S-02-20220524-01641

Referencia: Contrato de Concesión bajo el esquema de APP N°015 de 2015 Rumichaca- Pasto.

Asunto: Respuesta a GSAU 0250-21, sobre peticiones presentadas de forma verbal por la comunidad y las autoridades territoriales del área de influencia del proyecto, al equipo técnico de la ANLA. Acta de Control y Seguimiento 428 de 2021. Requerimiento 16. Numeral 1, Numeral 2, Numeral 4, Numeral 5, Numeral 14 y Numeral 16.

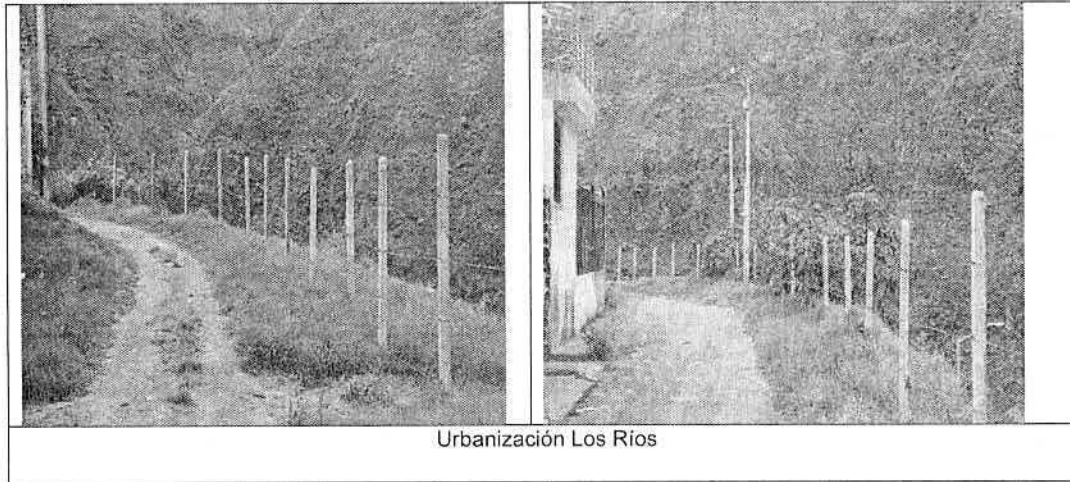
1. **“Acta de Control y Seguimiento 428 de 2021. Requerimiento 16. Numeral 1:** Sector el Chirimoyal - corregimiento El Pedregal, en cuanto a informar las condiciones actuales de estabilidad del Talud 405.”

Respuesta: Se anexa informe de inspección realizada el 26 de mayo de 2021 del CO 405 desde el PK 2+180 a 2+940.

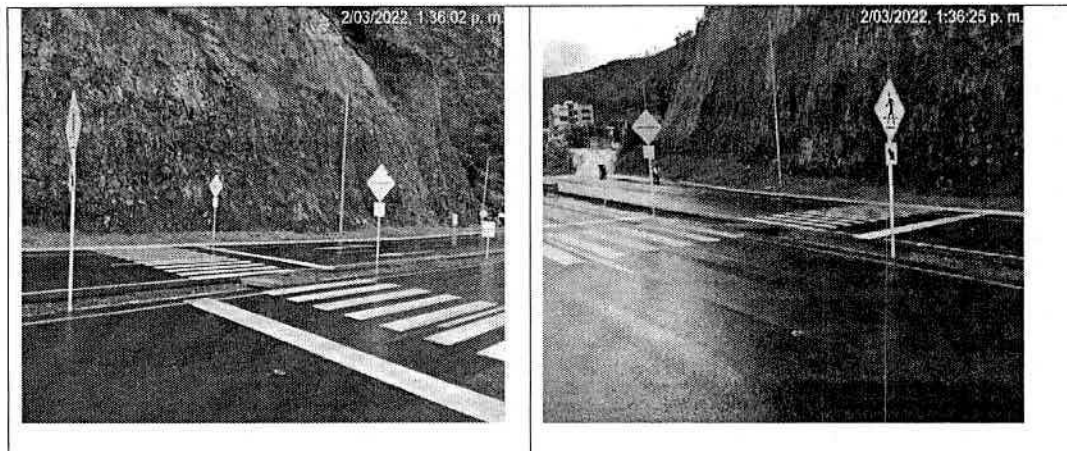
3. “Acta de Control y Seguimiento 428 de 2021. Requerimiento 16. Numeral 4- Elaborar un estudio de movilidad peatonal al ingreso del sector Pilcuán – La Recta y presentar las alternativas posibles de solución, a la petición presentada por la comunidad respecto a los problemas de tiempo y distancia para el ingreso al sector.

Para atender la movilidad peatonal, al ingreso del sector Pilcuán La Recta, se construyó una loza en concreto reforzado de 1.50m² de ancho, sobre el ancho total de la mediana, para permitir el paso peatonal y de personas en situación de discapacidad.

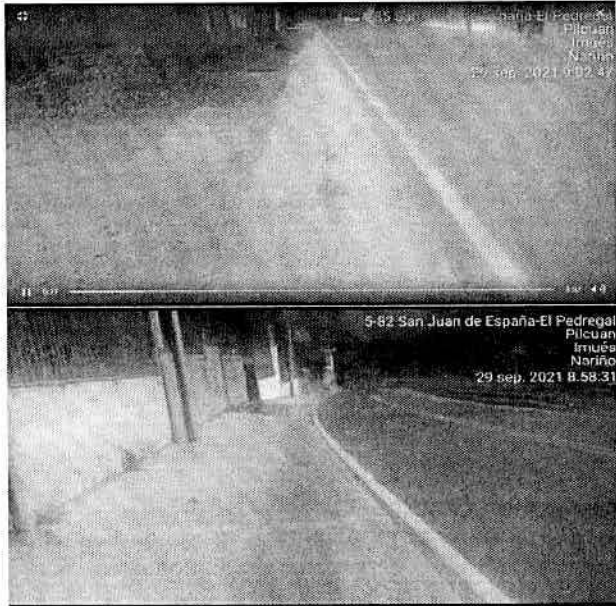
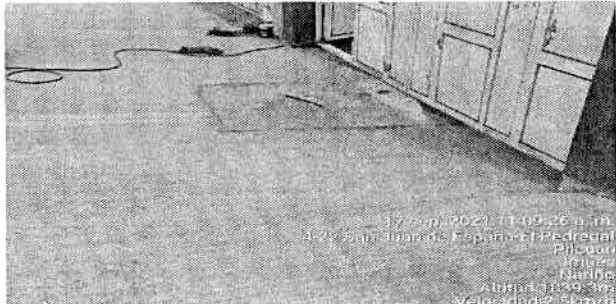
4. “Acta de Control y Seguimiento 428 de 2021. Requerimiento 16. Numeral 5- Implementar medidas de señalización en el retorno ubicado en Pilcuán – La Recta.”

Respuesta: Teniendo en cuenta que no existe retorno en el sector de Pilcuán la Recta, no es posible atender la solicitud.

Estructuras en la vía veredal	Registro Fotográfico
Estado de Andenes	
Cajillas de acometidas domiciliarias se encuentran a nivel del andén.

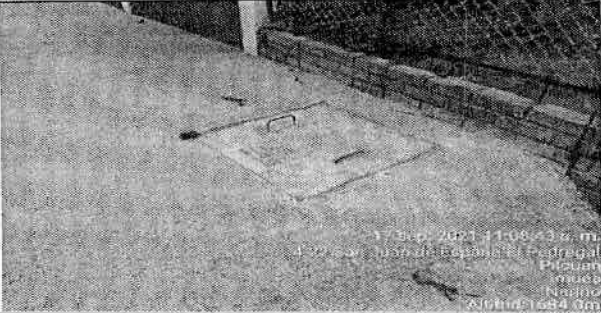
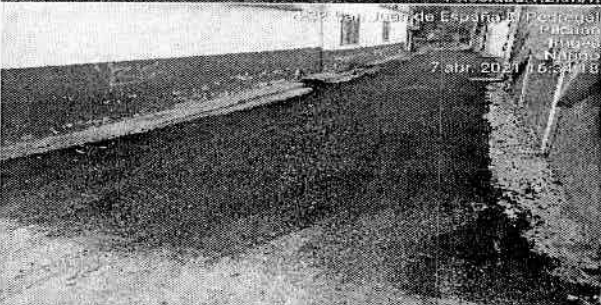
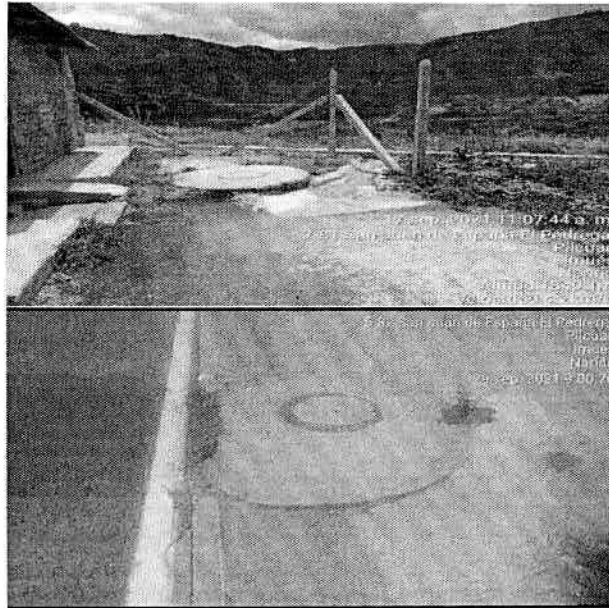
5. **“Acta de Control y Seguimiento 428 de 2021. Requerimiento 16. Numeral 7 -** Revisar las afectaciones ocasionadas por las obras de construcción y adecuación de las redes de acueducto y alcantarillado en calles del sector, en las cuales se dejaron andenes destruidos, cajillas de acometidas con niveles más bajos y otras más altos con referencia al nivel del andén, convirtiéndose en trampas y obstáculos para la libre movilidad peatonal, al igual que la adecuación de pavimento en algunas calles intervenidas en la reposición de dichas redes, en el sector Pilcuán –La Recta.”

Respuesta: En respuesta al requerimiento, en atención al oficio R00472-21 del 19 de febrero del 2021, se especifican las solicitudes que los habitantes de la vereda presentaron para el mejoramiento de las obras de traslado de la red de alcantarillado en el sector de Pilcuán la Recta; por lo anterior, se anexa registro fotográfico en el cual se indica el estado de los andenes, cajillas de acometidas domiciliarias y adecuación del pavimento en las calles intervenidas. Los insumos, validan la reposición de los elementos del requerimiento, en iguales y/o mejores condiciones a las encontradas, previo al proceso de traslado de la red de alcantarillado.

Imagen 1: Caja de alcantarilla tapada margen derecho año 2014.

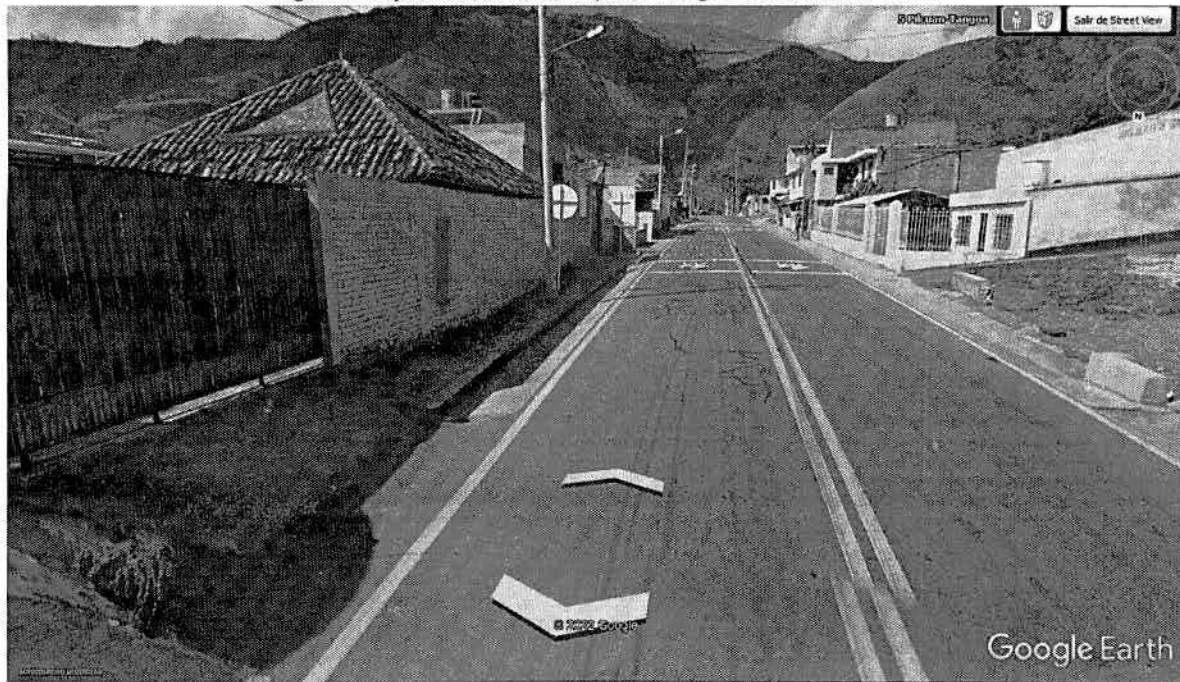
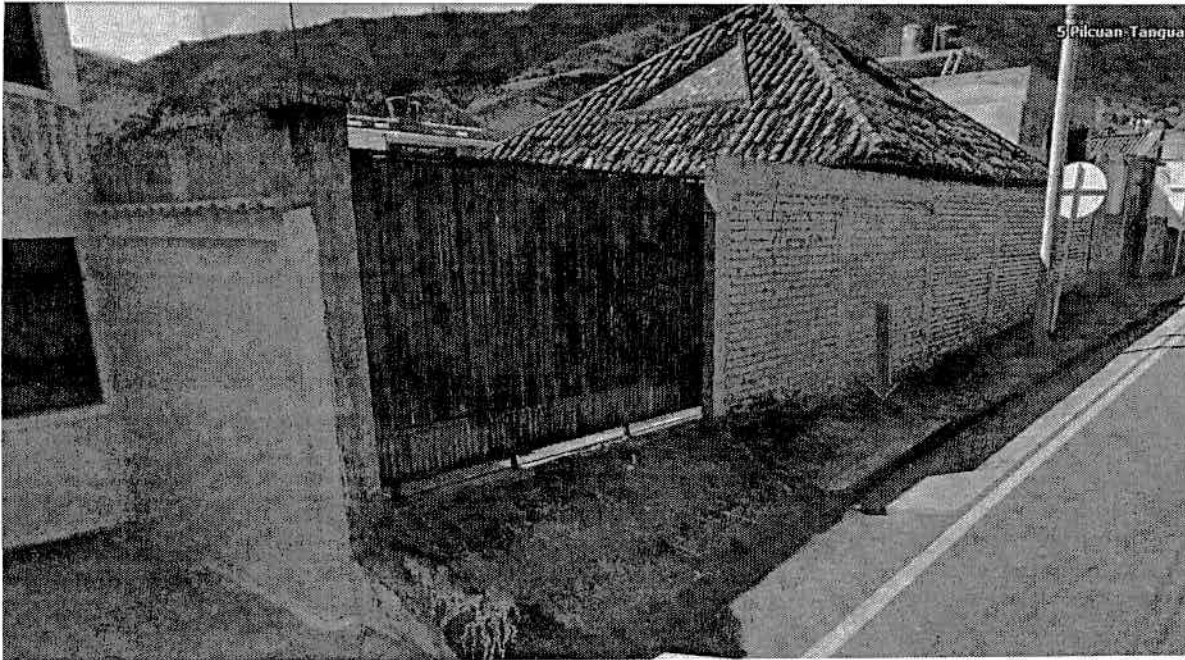
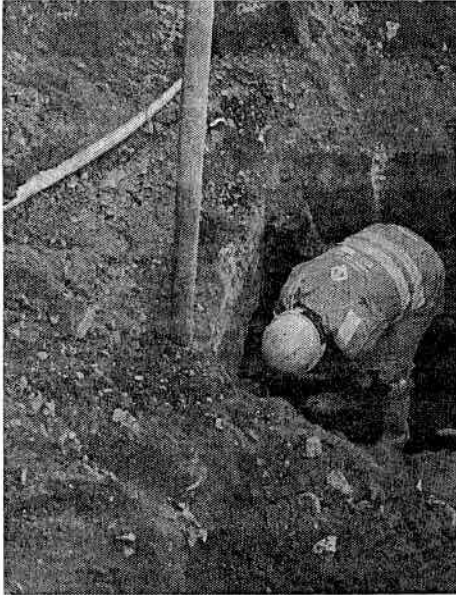
6. **“Acta de Control y Seguimiento 428 de 2021. Requerimiento 16. Numeral 10:** - *Analizar las dificultades que se presentan en muchas viviendas, que se inundan con las aguas lluvias y escorrentía, debido a que la alcantarilla principal que evacuaba estas aguas, fue destruida y taponada por el continuo tránsito de volquetas que trabajaban en el proyecto vial. La mayor problemática se presenta en las instalaciones del centro educativo, lugar donde van a parar las aguas lluvias y barro canalizado por las cunetas, en el sector Pilcuán La Recta. Verificar en campo con la comunidad o revisar si han radicado quejas por esa situación.*

Respuesta: Respecto a la alcantarilla ubicada frente al Centro Educativo de Pilcuán La Recta, nos permitimos informar inicialmente que, esta estructura hidráulica no ha sido intervenida por la Concesionaria durante la etapa constructiva de la doble calzada Rumichaca - Pasto, teniendo en cuenta que la misma fue construida sobre el costado derecho de Pilcuán La Recta, por lo cual corresponde a una estructura existente.

Como se observa en el siguiente registro fotográfico obtenido de la herramienta Google Earth se observa como, desde el 2014, mucho antes de que se iniciara con los trabajos de la doble calzada, la caja de salida ya había sido tapada con el fin de poder realizar las construcciones de las viviendas aledañas.

De esta forma se observa en la imagen cuatro (4) que, durante la construcción de las viviendas, en aras de obtener una mayor superficie de terreno, se omitió y/o permitió el

De esta forma en la imagen cinco (5) se observa que la intervención de la doble calzada se realizó donde se encontraba el descole natural garantizando la continuidad de las aguas de escorrentía.

Por otro lado, se debe tener en cuenta que, la Concesionaria Vial Unión del sur presentó la propuesta de eliminar la caja de entrada de la alcantarilla, construyendo sobre esta una cuneta que permita dar continuidad al flujo de agua para que sea transportada hasta los drenajes de la doble calzada, por encontrarse al alcance de inmediato, pero la comunidad no aceptó la mentada solución.

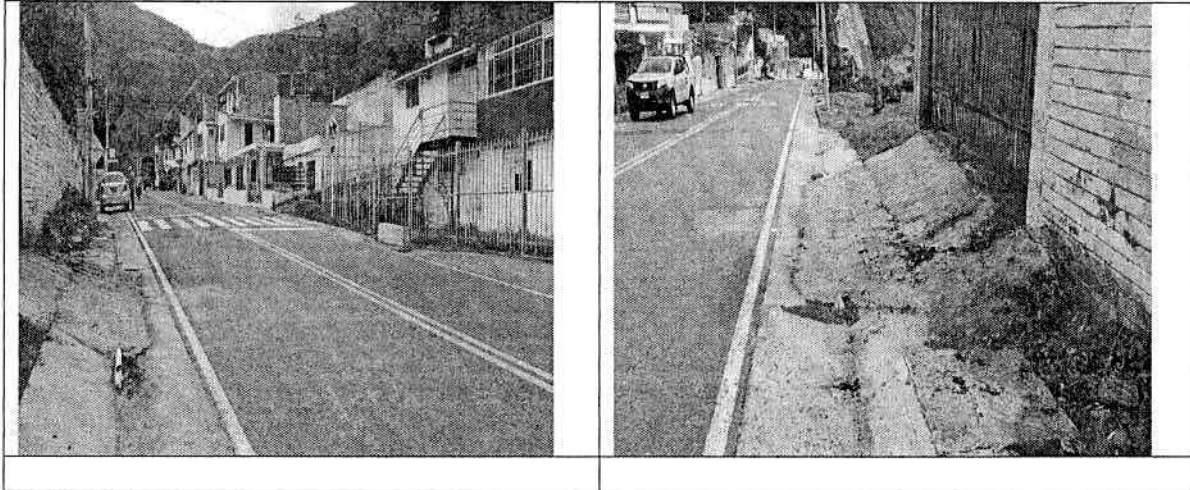
8. **“Acta de Control y Seguimiento 428 de 2021. Requerimiento 16. Numeral 12 - Estado actual de la cuneta ubicada frente a la Institución Educativa del sector Pilcuán La Recta del municipio de Imués”**

Respuesta: En la inspección realizada se evidencia que, un tercero obstruye la sección hidráulica de la cuneta, la cual, puede generar una afectación que el agua pase a la calzada y también puede generar fenómeno de hidropelano, así como, afectar la seguridad vial. Por esta razón, se encuentra en responsabilidad de las autoridades municipales de Imués iniciar el trámite para la recuperación de la cuneta.

Estructuras en la vía veredal	Registro Fotográfico
Estado de Andenes

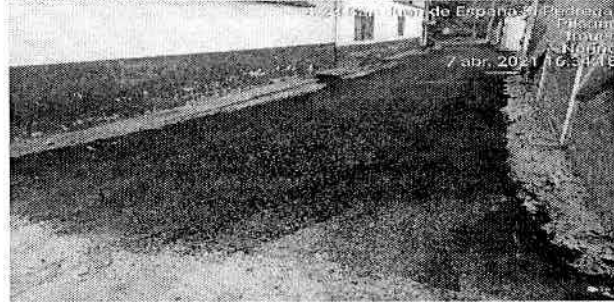
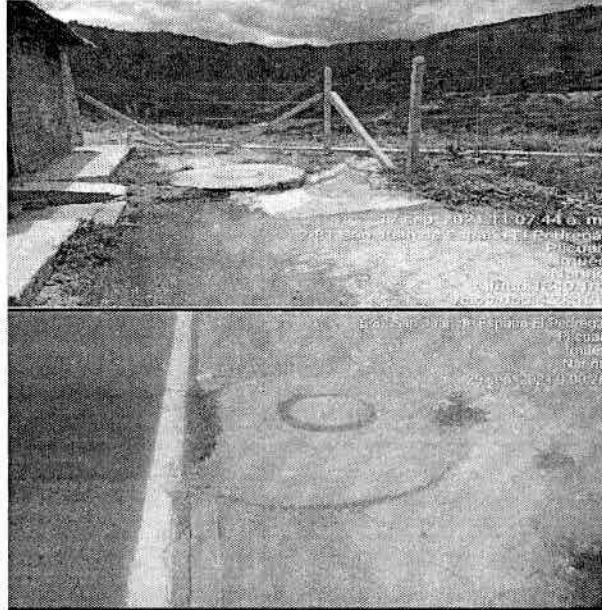
9. **“Acta de Control y Seguimiento 428 de 2021. Requerimiento 16. Numeral 13** Estado actual de las cajuelas del acueducto, alcantarillado y reposición de pavimento, ubicados a lo largo de la vía en el sector Pilcuán La Recta del municipio de Imués, las cuales según información de la comunidad se encuentran sin tapas, obstruyendo el libre paso peatonal y ocasionando posibles accidentes.”

Respuesta: Se anexa registro fotográfico en el cual se indica el estado de los andenes, cajillas de acometidas domiciliarias y adecuación del pavimento en las calles intervenidas. Los insumos validan la reposición de los elementos del requerimiento, en iguales y/o mejores condiciones a las encontradas, previo al proceso de traslado de la red de alcantarillado.

Registro fotográfico con doble calzada - imagen año 2021.

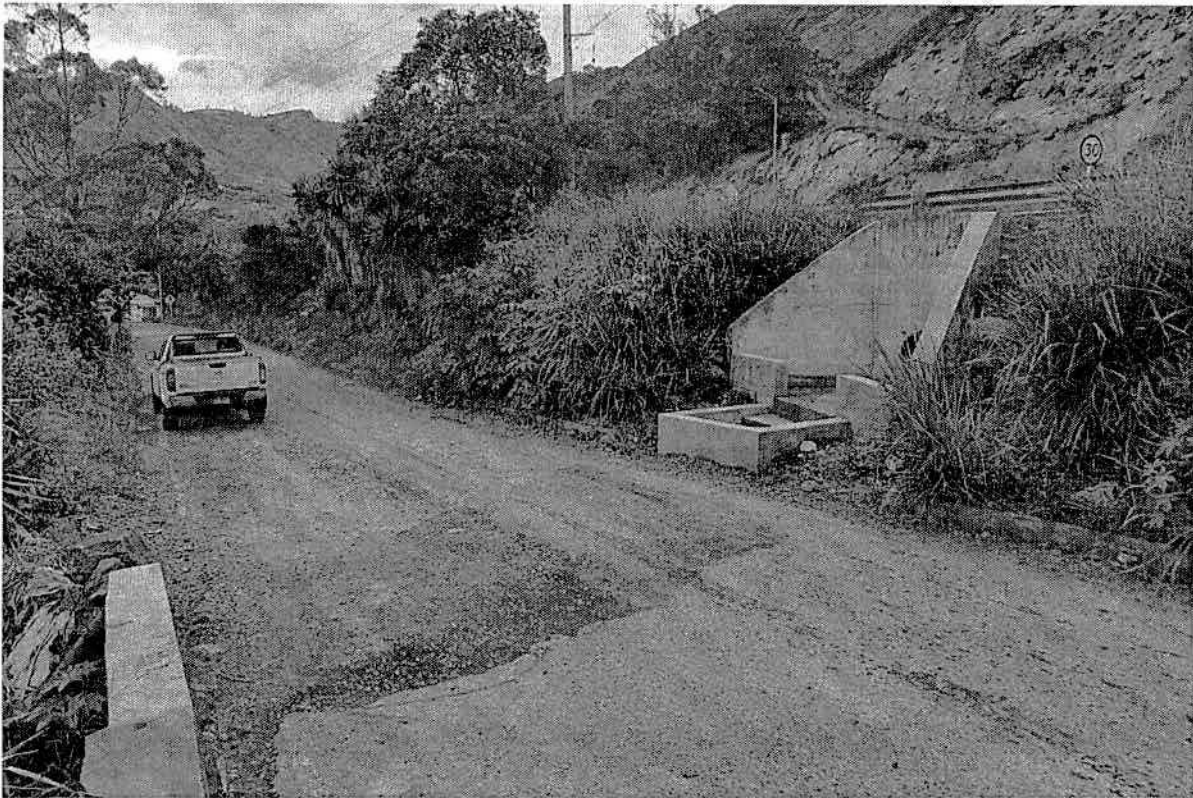
11. **“Acta de Control y Seguimiento 428 de 2021. Requerimiento 16. Numeral 16 - Construcción de una alcantarilla de gran diámetro que hace el descole y hace su descarga en plena vía pavimentada de acceso al Municipio de Funes y vía de acceso al centro de salud de la vereda Pilcuán Viejo, generando inundaciones. La Comunidad solicita corregir este error técnico y se restablezca el normal y buen funcionamiento de la vía en mención. De lo contrario en esta vía pavimentada reposa barro y piedras que obstaculizaran su acceso”.**

Respuesta: Respecto al descole de la alcantarilla de gran diámetro, nos permitimos informar que esta obra obedece a una alcantarilla existente tal y como se muestra en la siguiente imagen.

Por lo anterior, la construcción de la doble calzada hizo su ampliación sobre el costado izquierdo, por lo cual, NO se realizó ninguna modificación al descole de dicha alcantarilla, teniendo en cuenta que se dejó ubicado en el mismo sitio en el que se encontraba; sin embargo, se llevó a cabo la restitución de la estructura de salida, de acuerdo a la normatividad aplicable al proyecto, garantizando la estabilidad de la obra tal como se muestra en la siguiente imagen.

Por lo anterior, la problemática presentada por los peticionarios no obedece a errores técnicos, ni se deriva de las obras de la doble calzada, ya que esta estructura es preexistente y su intervención se limita a la adecuación de la obra hidráulica. Sin perjuicio de lo anterior, y ante las quejas de la comunidad respecto a la afectación de la vía y demás infraestructura comunitaria, la Concesionaría en aras de ayudar a la comunidad, realizó la construcción de una alcantarilla adicional y de un canal de descole evitando la descarga de aguas sobre la vía pavimentada de acceso al Municipio de Funes y la vía de acceso al centro de salud de la vereda Pilcuán Viejo, como se muestra en la siguiente imagen.
